MEMORANDO
DAPB-M-1099-2023

Asunto: Entrega de Informe técnico.

INFORME TÉCNICO DE INSPECCION

No. DAPB-0194-2023

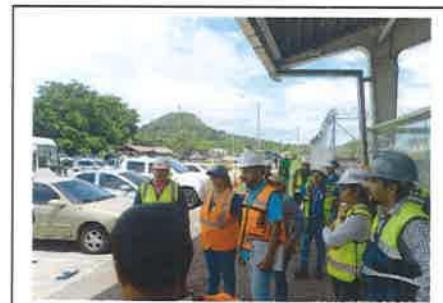
Estación # 4 (Coordenadas geográficas WGS84, UTM 17P 0650046E//0989822N 126 m.s.n.m) Área de Loma Cová Corregimiento de Arraiján, zona destinada principalmente para el urbanismo, el cual tendrá un impacto en algunas casas, matorrales y una quebrada cercana al sitio, no se observaron especies de plantas de interés y fauna.
